ÄNDERUNG DES BEBAUUNGSPLANES "ALLERTING-WEST" DURCH DECKBLATT NR. 8

STADT : TIEFENBACH
LANDKREIS : PASSAU
REGIERUNGSBEZIRK : NIEDERBAYERN

Vorentwurf	22.08.2018	
Entwurf	11.09.2018	
Endfassung	13.12.2018

Änderung Bebauungsplan "Allerting-West"

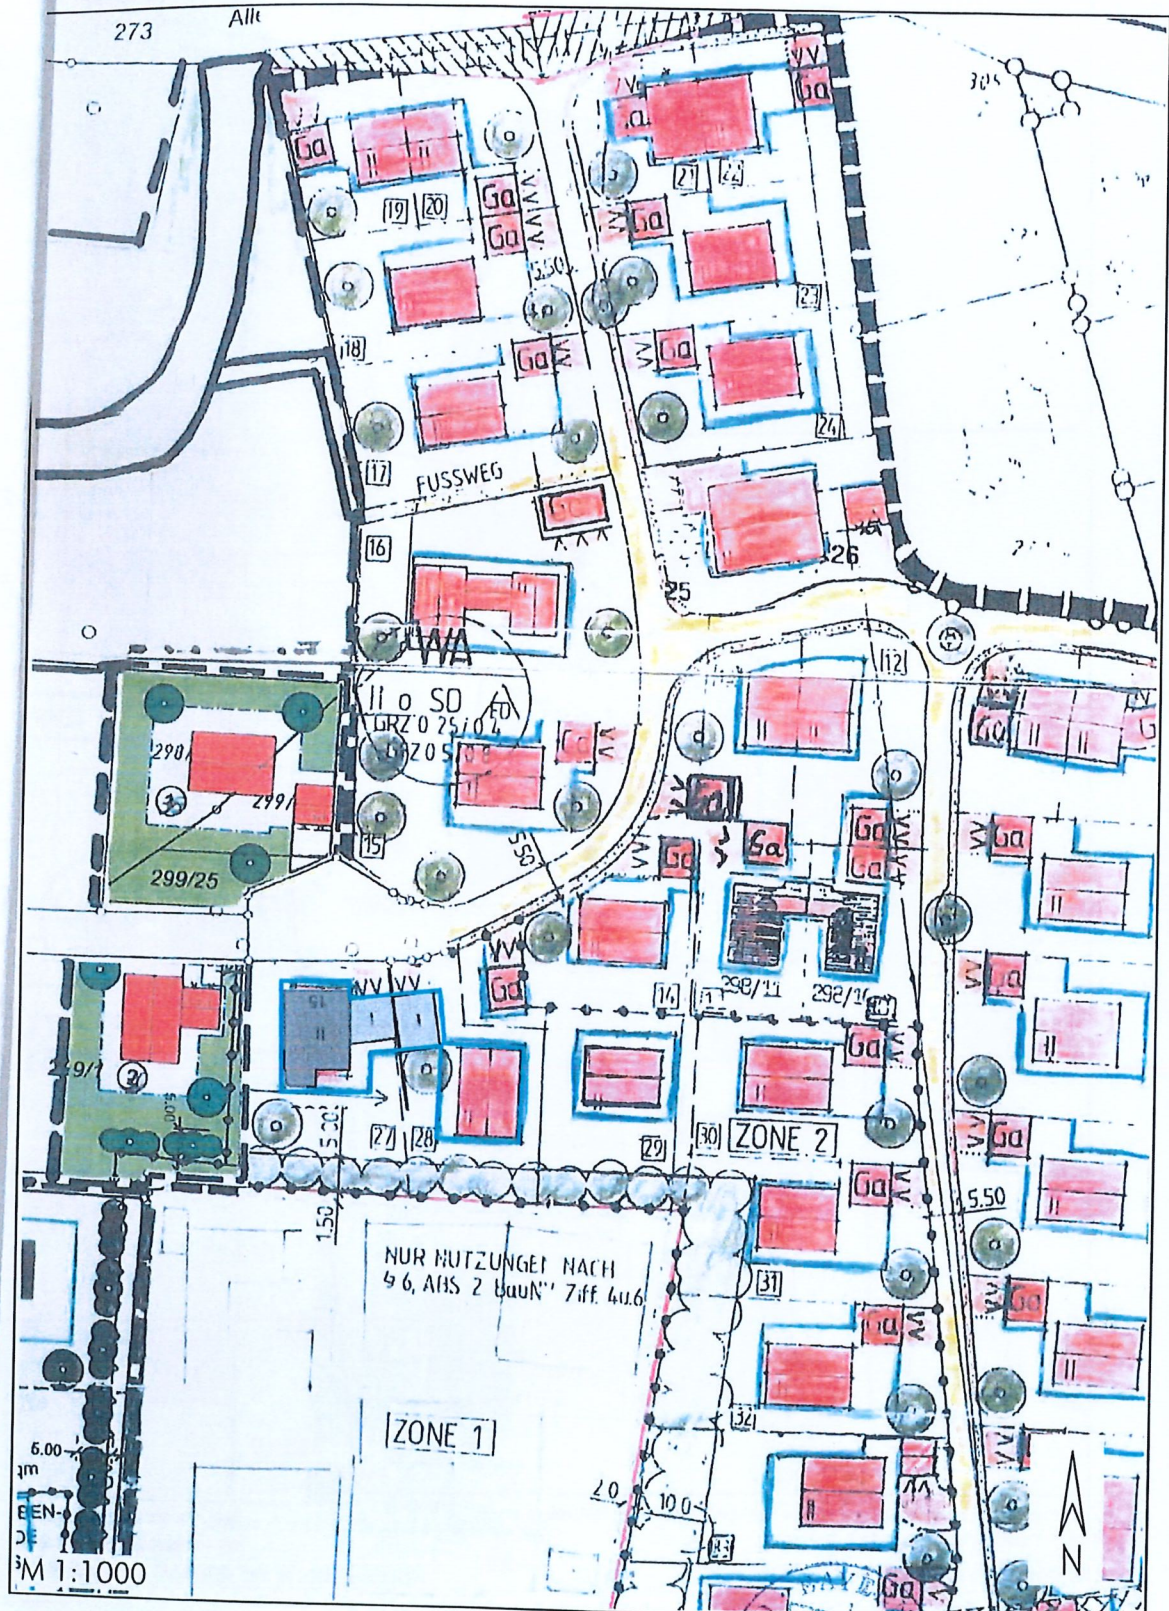
Mit dem Deckblatt Nr. 8 werden die planlichen Festsetzungen für die Parzelle Nr. 27 überarbeitet, außerdem werden die textlichen Festsetzungen des rechtsgültigen Bebauungsplanes ergänzt.

2.2 Grundflächenzahl (GRZ) für die Parzelle Nr. 27 = 0,30

9.2.1 b) Ergänzend zu Dachneigung
zulässig: flachgeneigtes Pulldach
Dachneigung: 5 - 12°

9.2.1 b) Ergänzend zu Kniestock
zulässig bei flachgeneigtem Pulldach max. 2,30 m

9.2.1 b) Ergänzend zu Wandhöhe
zulässige Wandhöhe bei flachgeneigtem Pulldach max. 7,00 m
(im Süden und Norden ist die Wandhöhe die Mauerscheibe der Attika!)

9.3.1 Grenzanbau Garagen
An der Grenze zusammengebaute Garagen der Parzelle Nr. 27 sind nicht einheitlich (Höhen- und Profilgleich) zu gestalten. Die maximal zulässige Wandhöhe wird festgesetzt auf 5,50 m.
